## 改善箇所説明図

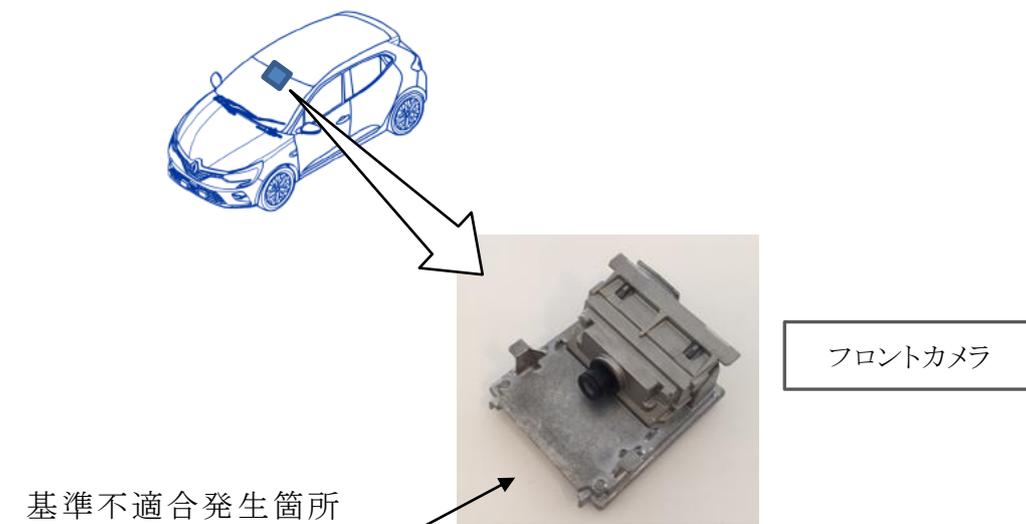
注:  は交換またはプログラム書き換えを行う部品を示す

改善対策 690 の作業手順が一部欠如していたため、フロントカメラ交換後の制御プログラム更新作業が行われていない。そのため、誤検知による“パワーステアリング異常”警告メッセージが表示されるとともに、運転支援装置の一部機能を停止させるおそれがある。

全車両について、

- ① 改善対策 690 未実施車は、フロントカメラ交換の上、制御プログラムを適合仕様書き換える。
- ② 改善対策 690 実施済車は、フロントカメラ制御プログラムの適合仕様書き換えのみ行う。
